SZ.271.3.2024

**Termomodernizacja Szkoły Podstawowej
im. Tony Halika we Wrzącej Wielkiej, gm. Koło.**

WYJAŚNIENIE I ZMIANA TREŚCI SWZ

Rzut piętra skala 1:100

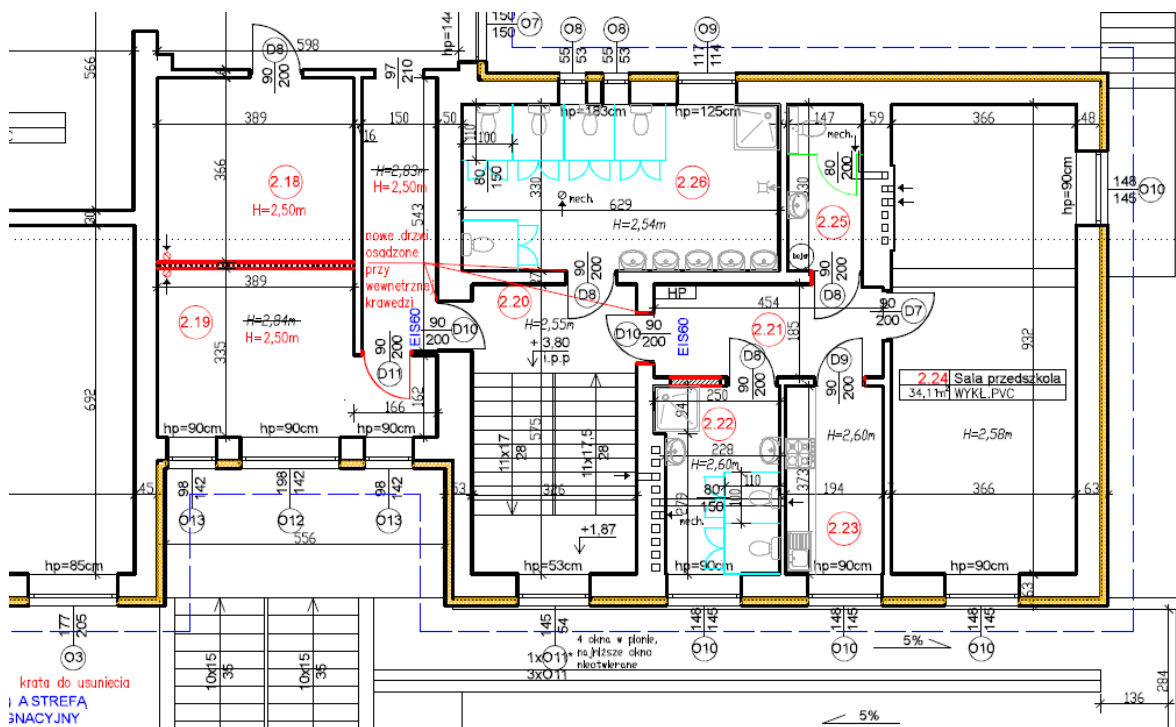
Z uwagi na ryczałtowy charakter rozliczeń i bardzo duże różnice pomiędzy załączonym przedmiarem który nie zawiera mnóstwa robót, oraz bardzo niejasno wykonaną dokumentacją , która nie pokazuje prac demontażowych , nie wskazuje stolarki które należy wymienić prosimy Zamawiającego o dostarczenie dokumentacji rysunkowej która będzie wskazywać prace jakie wykonawca ma wykonać. Gdyż aktualna dokumentacja nie pokazuje kompletnego zakresu prac wg naszej opinii i nie można rzetelnie wycenić prac zawartych w tym przetargu.

Rzeczy, które należy zdemontować widać w inwentaryzacji – porównanie stanu co jest, a co ma być. Inwentaryzacja stanowi załącznik do przedmiotowych wyjaśnień SWZ.

W projekcie jest jasno oznaczona na rzutach stolarka do wymiany (tylko ta stolarka posiada oznaczenia) oraz jest rysunek zestawienia stolarki

Poniżej przykład (stolarka do wymiany oznaczona w legendzie i na rzutach)
